OGGETTO: “Progetto per la realizzazione di un impianto eolico denominato “Acquasanta in agro di Santa Caterina di Villarmosa e Resuttano per una potenza complessiva pari a 28,8 mw e opere connesse da realizzarsi nei comuni di Santa Caterina Villarmosa (CL), Resuttano (CL), Alimena (PA) e Bompietro (PA)”

| Pareri CTS | Parere Istruttorio Intermedio n.19/2024 reso dalla CTS nella seduta del 29/03/2024 Parere Istruttorio Conclusivo n. 693/2024 reso dalla CTS nella seduta del 24/10/2024. Parere Istruttorio Conclusivo n. 147/2025 reso dalla CTS nella seduta del 04/04/2025 |

Parere della C.T.S. n. 303/2025 NP del 27/05/2025

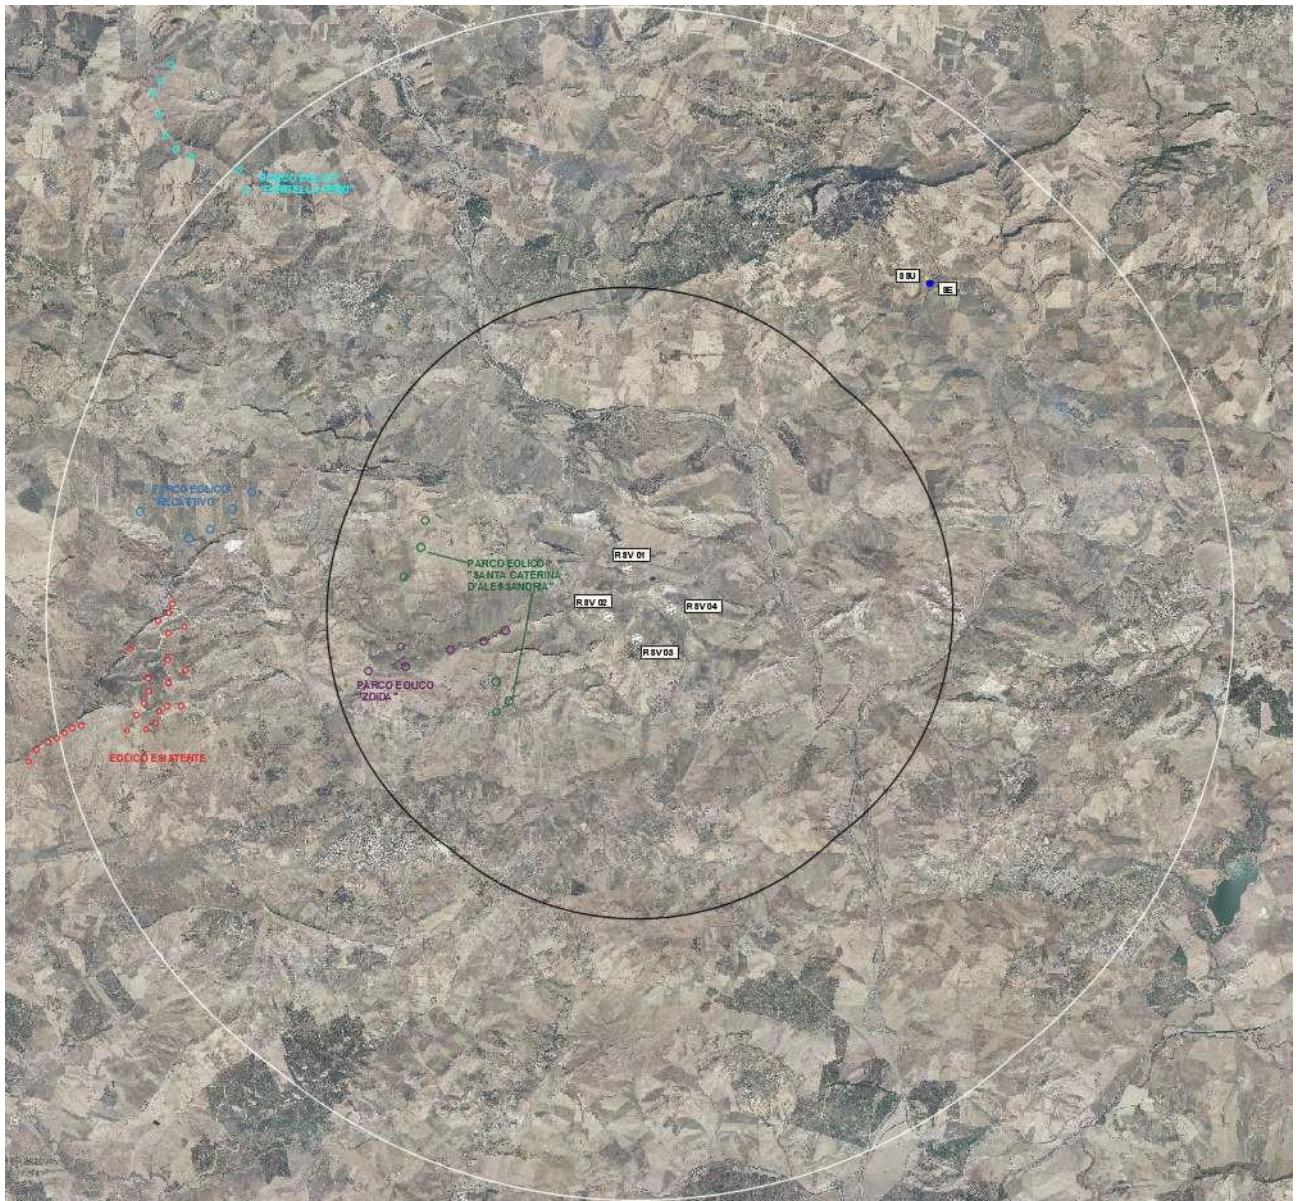
In relazione alla **Criticità 25**- La documentazione prodotta dovrà tenere in considerazione il c.d. effetto cumulo con altri progetti ed impianti FER limitrofi già realizzati o in previsione di realizzazione (considerando anche i progetti sottoposti a procedura VIA nazionale) nel raggio dell'area vasta di studio individuata. Nello specifico, dovrà essere valutato l'effetto cumulo con riferimento all'avifauna migratrice, agli effetti percettivi sul paesaggio ed al consumo del suolo. Per ciascuna componente, al fine di valutare gli effetti cumulativi, dovrà essere definita e adeguatamente motivata l'area di analisi idonea in relazione alle caratteristiche del contesto locale ed alle dimensioni del progetto (considerando per le valutazioni a scala vasta un'area pari a 10 km). Dovrà essere prodotta una relazione dettagliata volta, tra l'altro, a dimostrare gli assunti del proponente in ordine ai potenziali impatti cumulativi. Con riferimento agli impatti cumulativi per la componente paesaggio dovranno essere effettuati adeguati report fotografici anche e post operam da più punti di vista (strade di normale accessibilità, percorsi panoramici, luoghi simbolici, beni culturali, ecc..). Le simulazioni dovranno comprendere l'effetto complessivo degli altri eventuali impianti esistenti, autorizzati, o in corso di valutazione, in modo da poter stimare gli effetti dell'impatto cumulativo;

RISPOSTA del Proponente: “L'analisi degli effetti cumulativi sulla componente consumo del suolo è riportata nell'elaborato integrativo **RS06REL0029II - Relazione sul consumo del suolo**;

L'analisi degli effetti cumulativi visivi e del paesaggio è riportata nell'elaborato **RS06REL0006A0 - Relazione di intervisibilità e di effetto cumulo al capitolo 8; i fotoinserimenti sono riportati nell'elaborato RS06REL0032II - Fotosimulazioni**;
